Европейская экономическая комиссия**Комитет по внутреннему транспорту****Всемирный форум для согласования правил
в области транспортных средств****Рабочая группа по вопросам освещения
и световой сигнализации****Восемьдесят пятая сессия**

**Правила № 48 ООН (установка устройств
освещения и световой сигнализации):****Предложения по поправкам к поправкам
последней серии****Предложение по дополнениям к Правилам № 149 ООН
и к поправкам серий 06, 07 и 08 к Правилам № 48 ООН****Представлено экспертом от Международной группы экспертов
по вопросам автомобильного освещения и световой сигнализации***

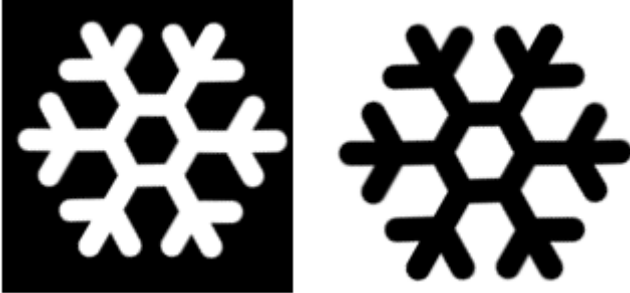
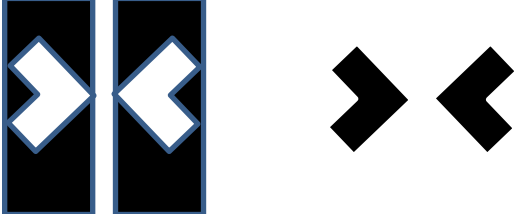
Включить в приложение 12 новый пункт 2.8 следующего содержания:

«2.8 В случае испытательных участков А, В, С и Е, указанных в таблице, выше, инженеры, которые проводят испытание, должны оценить проекцию в помощь водителю, если она установлена».

4.11 В этот пункт включена спецификация для проверки соответствия проекции в помощь водителю при проведении испытаний АЛДС.
